VOLUME 7 – RÉPONSES AUX QUESTIONS, COMMENTAIRES ET DEMANDES D'ENGAGEMENTS POUR LE PROJET DE PARC ÉOLIEN DE LA HAUTE-CHAUDIÈRE

3211-12-253

Projet de parc éolien de la Haute-Chaudière

Réponses aux questions, commentaires et demandes d’engagement (QC-3)

CARTE 3 - MILIEU ACÉRICOLE

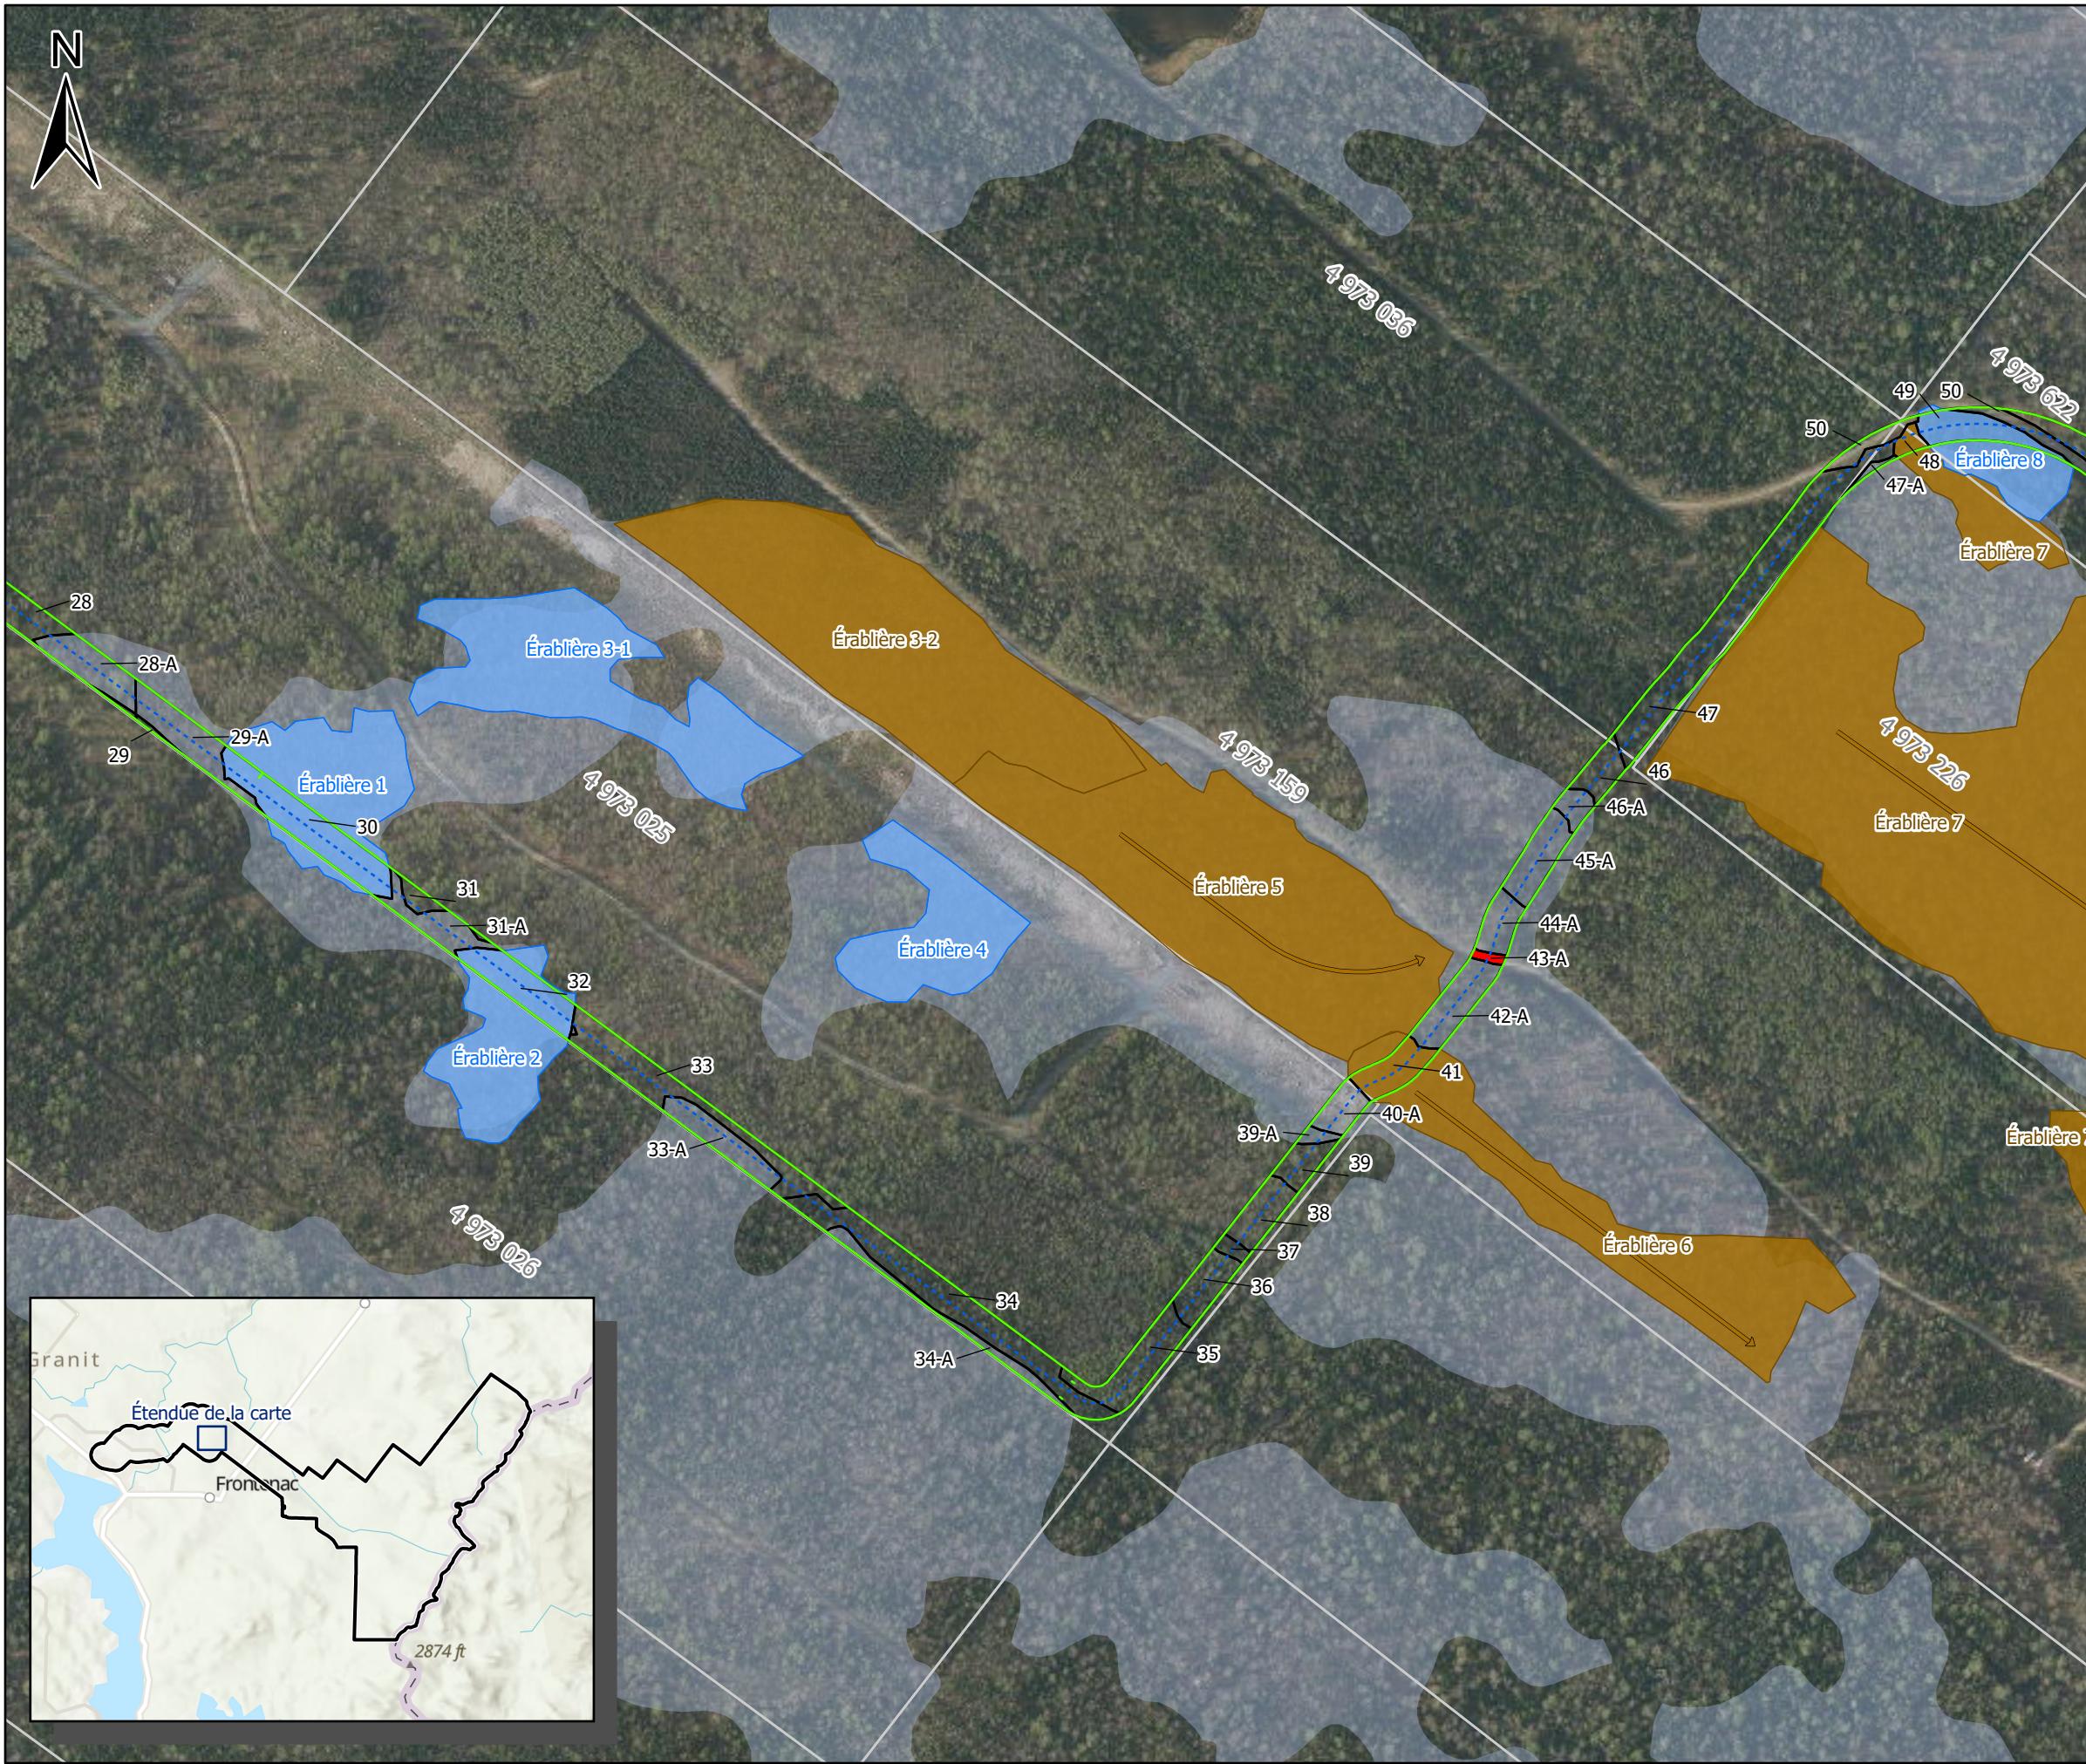
Dans le secteur identifié à la question (Volume 6, partie 1, feuillet 3/15), afin de minimiser les impacts sur les activités acéricoles, l'Initiateur a respecté les exigences des propriétaires en suivant un tracé en fond de lot, empruntant un sentier existant autant que possible. De plus, l'Initiateur a mandaté la firme ProForêt consultants inc., spécialisée en aménagement acérico-forestier, pour réaliser un diagnostic des peuplements forestiers affectés par les infrastructures du Projet et évaluer les impacts sur les activités acéricoles. Le détail de ces peuplements est présenté au Tableau 3-1 ainsi qu'à la carte 3 de l'Annexe A du présent volume.

Aucun déboisement ni travail lié à l'implantation du réseau collecteur ne sera effectué dans les érablières en production durant la saison active de production acéricole. La tubulure affectée par les travaux sera temporairement déconnectée, puis reconnectée avant le début de la saison de récolte.

CARTE 4 - MILIEU AGRICOLE

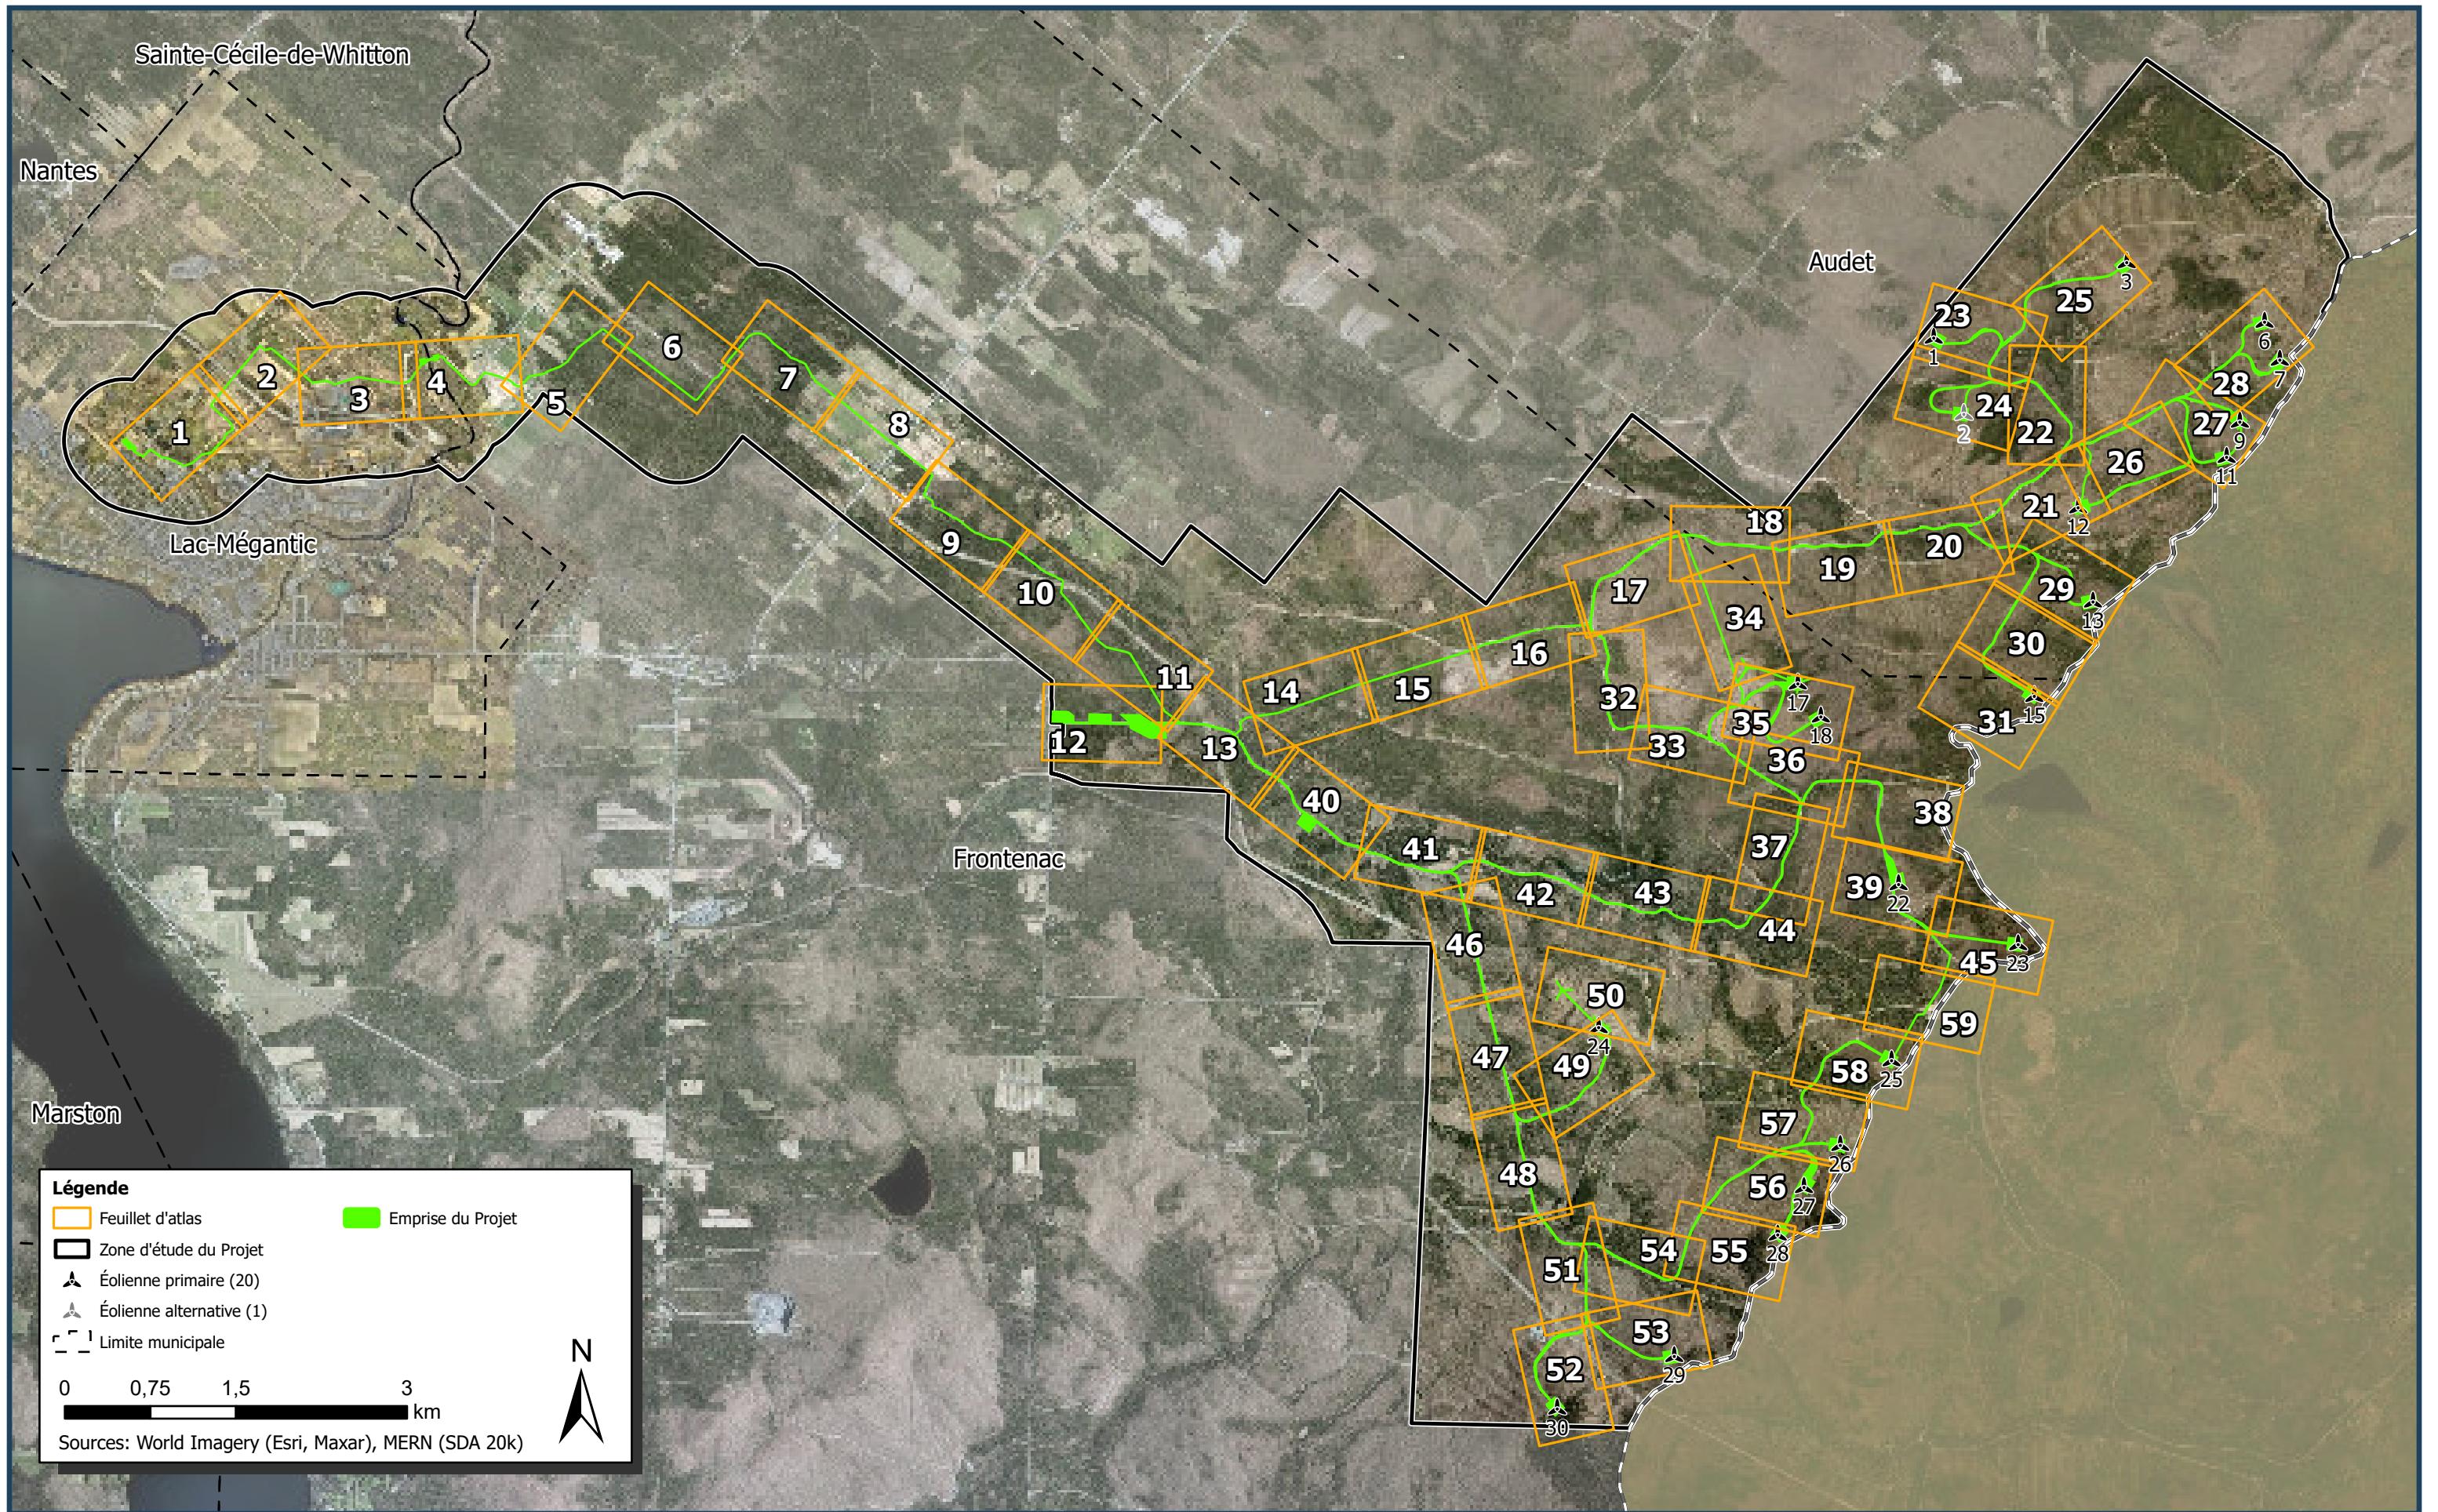
En ce qui concerne l’impact du tracé sur les parcelles cultivées dans le second secteur identifié dans la question (Volume 6, partie 1, feuillet 1/15), le tracé emprunte des lots appartenant à la Ville de Lac-Mégantic. Celui-ci a été optimisé, notamment en fonction des informations transmises par la Ville. Plusieurs tracés ont été évalués afin de minimiser les impacts sur les zones en culture, incluant un tracé passant par la rue Pie-XI. Toutefois, ce dernier a été écarté en raison de contraintes techniques spécifiques à la traversée de l’emprise projetée du futur chemin de fer à cet endroit précis. Bien qu’une traversée soit prévue ailleurs sur le tracé, les conditions locales à l’intersection avec la rue Pie-XI rendent cette option techniquement irréalisable. Ce tracé aurait également engendré des impacts sur la circulation routière et la qualité de vie des résidents du secteur. Le tracé retenu a été défini en tenant compte de deux éléments principaux : le plan de développement du futur parc industriel de Lac-Mégantic et le corridor révisé du sentier récréatif destiné aux véhicules hors route. Afin de réduire l’impact sur les terres cultivées, l’Initiateur a veillé à positionner le tracé du réseau collecteur en bordure du parc industriel projeté, de même que dans le corridor déjà prévu pour le sentier récréatif, tel qu’entendu avec la Ville de Lac-Mégantic. Ainsi, à terme, l’impact du projet sur les terres cultivées est considéré comme négligeable, puisque les superficies touchées étaient déjà destinées à un usage autre que l’agriculture.
